泊発電所3号炉

基準津波に関するコメント回答

(日本海東縁部に想定される地震に伴う津波)

令和4年5月18日
北海道電力株式会社

基本地形の変更 (1/2)

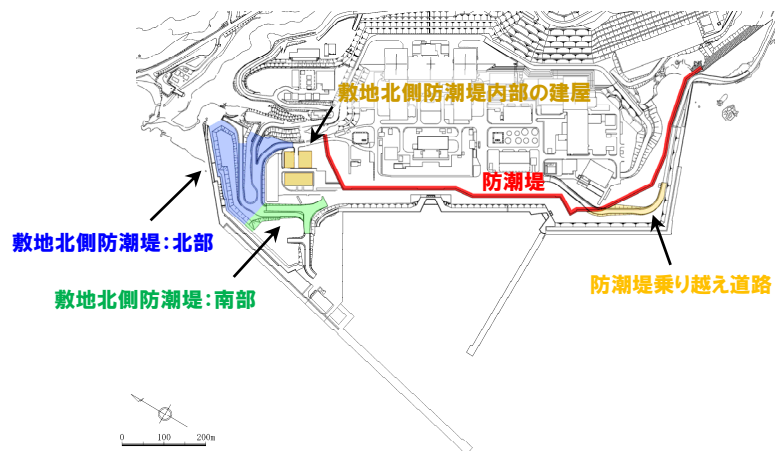
○令和4年3月31日の審査会合において、残されている審査上の論点として以下が示された。

- 防潮堤については、その平面的な位置及び形状が今後さらに変更される場合には、さらなる防潮堤の設計変更や基準津波の再解析等審査工程への影響が大きいため、形状等の変更の可能性がないことの早期確認が重要。このため、残置する防潮堤や建屋からの影響など防潮堤の平面的な位置及び形状の決定に影響する事項について根拠を含めて網羅的な整理と説明が必要。具体的には、第1032回(令和4年3月3日)審査会合で事業者が示した3つの評価項目^{※1}を含め、影響を及ぼす評価項目の選定プロセスを整理し説明するとともに、定量的な影響評価の実現性を検討した上で、評価方針及びその妥当性を説明すること。

○上記論点を踏まえ、今後の作業方針として以下の方針とした。

- 防潮堤の海側の残置する敷地北側防潮堤及び敷地北側防潮堤内部の建屋について、それらが損傷した場合の防潮堤に対する波及的影響を定量的に評価することが困難という判断に至ったことから撤去することとした。
- 防潮堤の海側に車両等がある場合に津波漂流物となる可能性を考慮し、防潮堤乗り越え道路については設置しないこととした。

○以上の方針を踏まえ、津波解析・評価では、敷地北側防潮堤等をなしとした地形^{※2}を基本地形として、本資料を整理した^{※3}。

貯留堰を下回る時間に着目したパラメータスタディ(1/2)

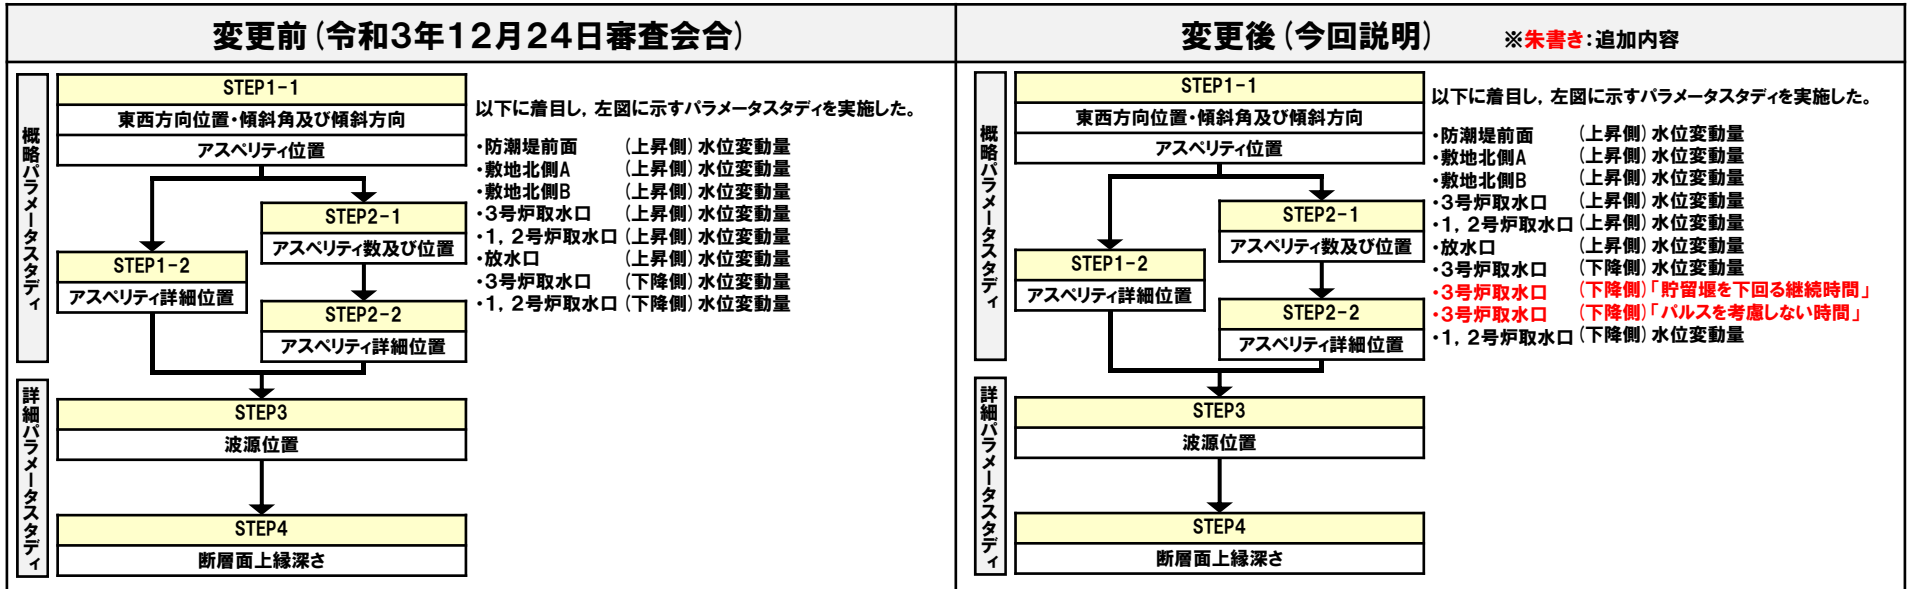
- 指摘事項No7,8,23を踏まえて、「貯留堰を下回る継続時間」及び「パルスを考慮しない時間」に着目したパラメータスタディを実施した。
- 検討の結果より、それぞれの最大ケースを「日本海東縁部に想定される地震に伴う津波の最大ケース」に追加した。

No	指摘事項	回答方針
7	○貯留堰を下回る時間の確認について、海水ポンプの取水性を評価する観点であれば、貯留堰を下回る時間に着目したパラメータスタディの必要性について検討すること。	<ul style="list-style-type: none"> ○これまで水位変動量に着目したパラメータスタディ結果に基づき、貯留堰を下回る時間の確認を行ってきたが、水位変動量が最大となる波源と貯留堰を下回る時間が最大となる波源は完全に一致しないことに鑑み、3号炉原子炉補機冷却海水ポンプの取水性を評価するための波源選定を目的として、貯留堰を下回る時間に着目したパラメータスタディを実施した(P168～200)。 ○実施に当たっては、3号炉原子炉補機冷却海水ポンプの取水性を保守的に評価する観点から、「貯留堰を下回る継続時間」及び「パルスを考慮しない時間」の2通りを評価し、それぞれの最大ケースを「日本海東縁部に想定される地震に伴う津波の最大ケース」に追加した(P201～218)。 ○「パルスを考慮しない時間」の評価は、外海水位の一時的な水位上昇による3号炉貯留堰内の水位回復への影響を確認したうえで、水位回復が見込めないと判断される場合、一時的な水位上昇(パルス)を考慮せずに下回る時間を合算した(P164～166)。
8	○下回る時間として「最長時間」と「合計時間」の2通りで算出しているが、貯留堰天端を一時的に上回る波形を考慮しないで時間を算出する等、保守的な時間評価を検討すること。	
23	○今後実施予定である貯留堰を下回る時間に着目したパラメータスタディについて、「貯留堰を下回る継続時間」を対象にパラメータスタディを実施するだけでなく、「パルスを考慮しない時間」を対象にパラメータスタディを実施すること。
